日本原燃株式会社、東北電力株式会社、東京電力株式会社およびリサイクル燃料貯蔵株式会社は、原子力施設の安全性に関する説明性のさらなる向上を図るため、下北半島の太平洋側に位置する大陸棚外縁について、この地形を形成した地下深部の地質構造に関する調査を実施してきた。

調査結果を踏まえた事業者評価

【No.3_2014測線】

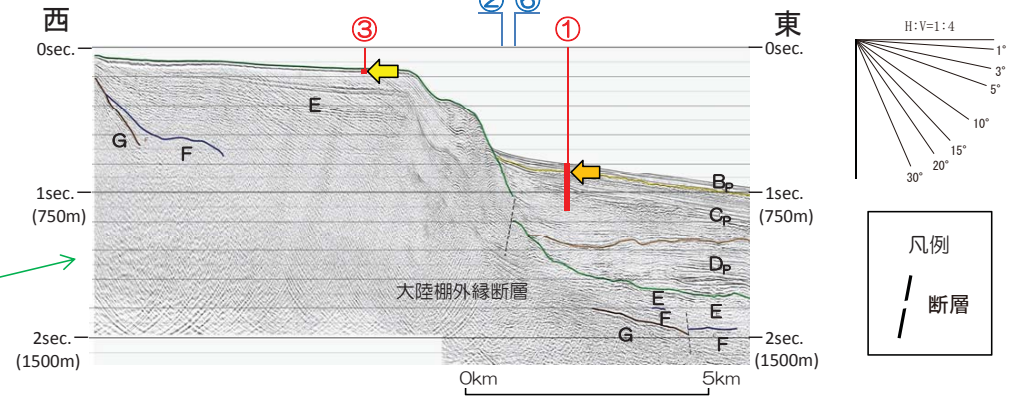
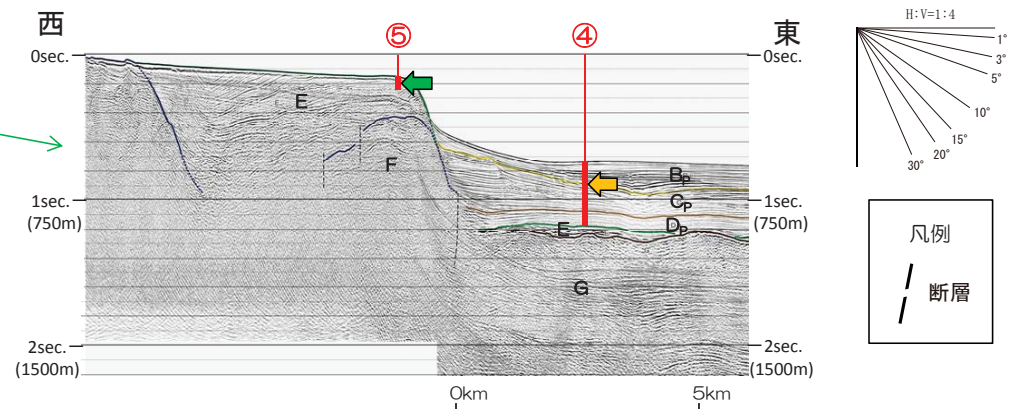
■第三者委員会からのコメント（平成26年度第3回会合、平成27年2月25日開催）

『ボーリングコアの分析結果を踏まえ、大陸棚外縁における各地層の年代は妥当であると考えられる。』

P波屈折波速度構造解析の結果

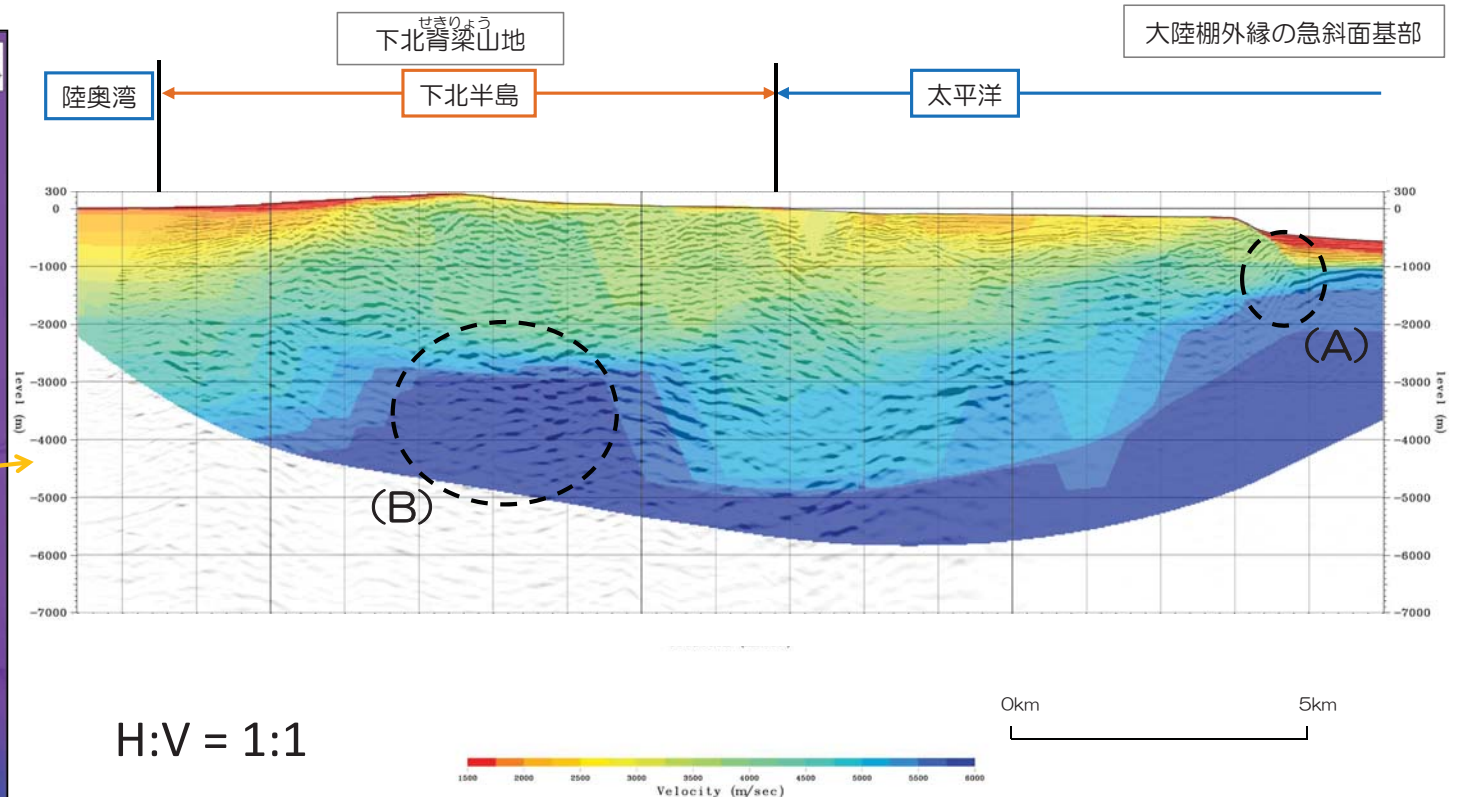
■第三者委員会からのコメント（平成26年度第3回会合、平成27年2月25日開催）

- ・『海陸統合探査断面の速度構造や反射断面の客観性は高められたものと考えられる。』
- ・『現状における海陸統合探査断面の地質構造解釈は、これまでの地質データを総合の上、なされたものであるが、復元性まで考慮された地質構造発達史には至っていないと考えられる。したがって、今後、新たな知見の収集や地質構造発達過程に関する解析的な検討についても取り組み、復元性を考慮した構造発達史の構築を目指していただきたい。』

【12ML-O1測線】

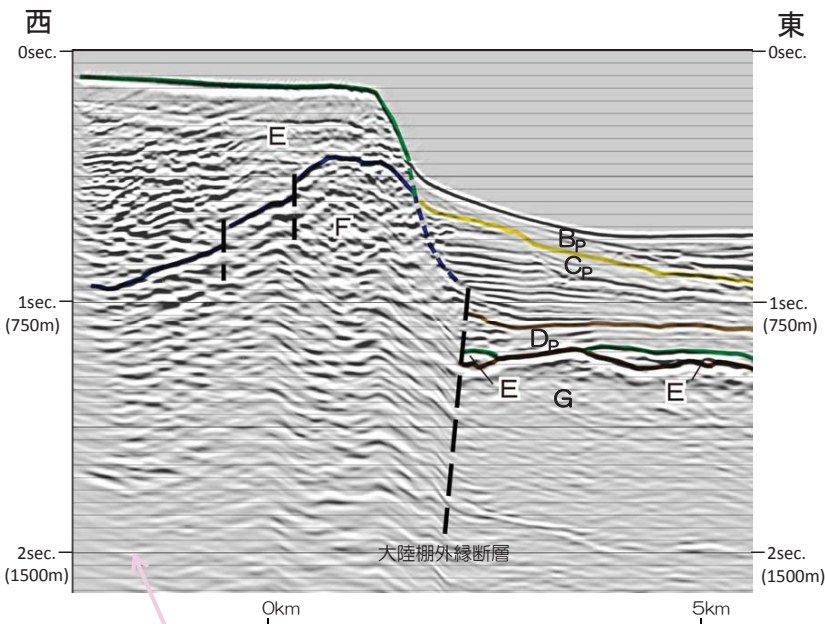
■ 第三者委員会からのコメント（平成26年度第3回会合、平成27年2月25日開催）

『海上音波探査でとらえられる精度においては、海上ボーリングを含めたこれまでの地質データを総合すると、大陸棚外縁断層はE層堆積時には西落ちの正断層として活動し、D_p層堆積時には西上がりの逆断層として活動し、C_p層上部堆積期にはその活動が終息していたとする解釈は妥当である。』
